Gewijzigde ECU B18EP/FP '93-

Bedradingschema airconditioning

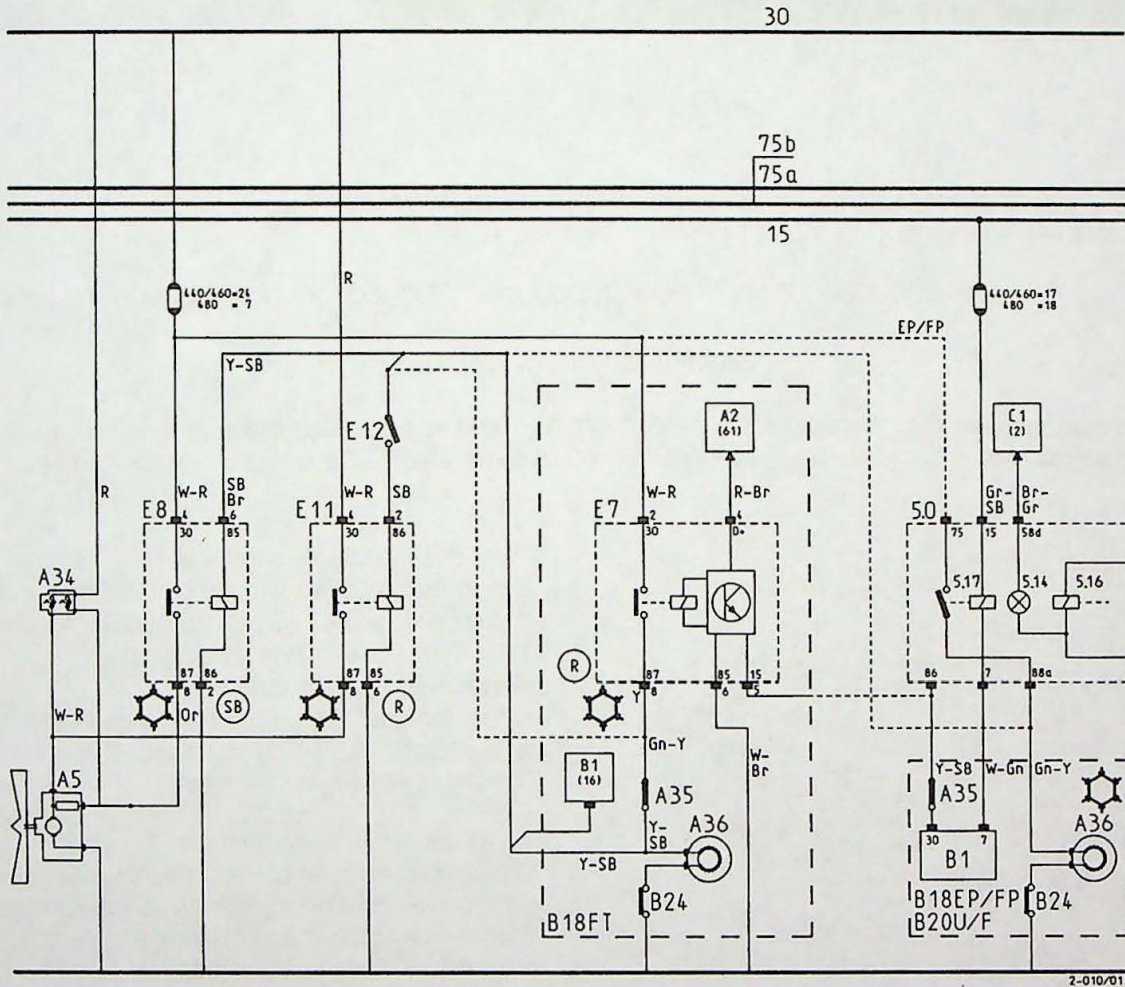
De ECU is aangepast om te voorkomen dat de motor, bij extreem hoge buitenluchttemperaturen en ingeschakelde airco, af kan slaan. Dit bij decelereren en ontkoppelen.
